## Anfrage für die Sitzung des Bezirksausschuss 6 Sendling am 3. Juni 2024

### Überprüfung des Sachstandes zum Thema Prüfstatik und Zusendung der Prüfberichte zur Baustelle Alramstraße/Sendlinger Loch

Anlage 1: Bilder Sendlinger Loch, Ende Mai 2024

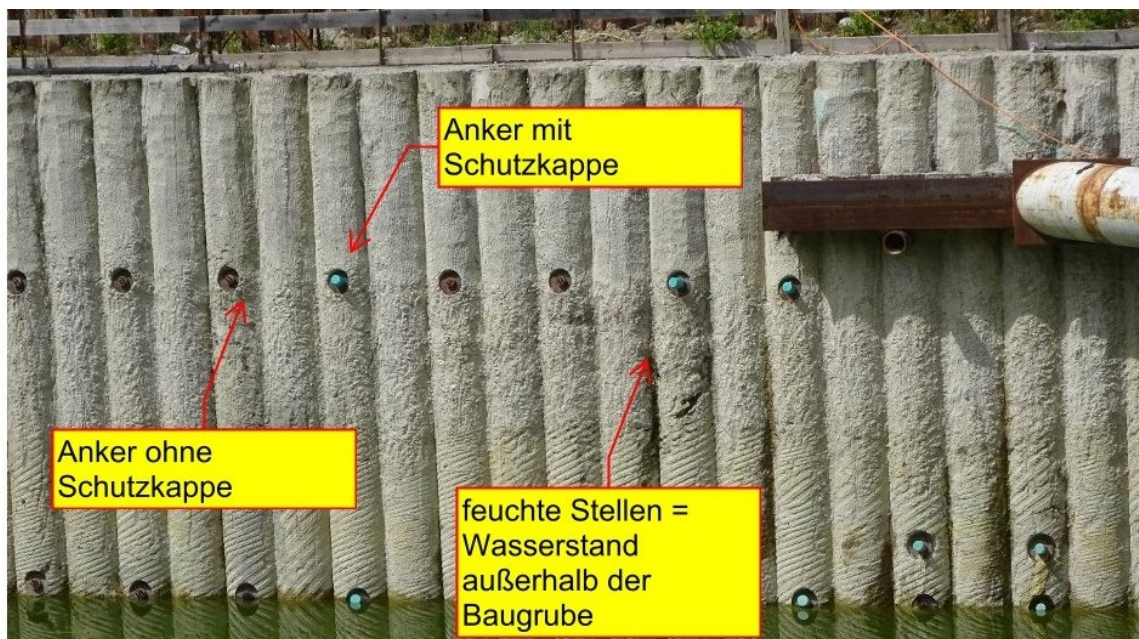
*In Anlage 1 haben wir ergänzend Fotos beigefügt die einen Einblick in den Zustand der Baugrube geben (Stand Ende Mai 2024). Zu sehen ist die rückverankerte überschnittene Bohrpfahlwand, die Verpressanker und im östlichen Bereich der Baugrube die Gurtung mit den Rohrsteifen. An den Verpressankern fehlen teilweise die Kunststoffkappen, so dass Keilträgerplatte, Keile und Litzen sichtbar sind. Sie sind augenscheinlich korrodiert. Ein Korrosionsschutz ist nicht ersichtlich.*
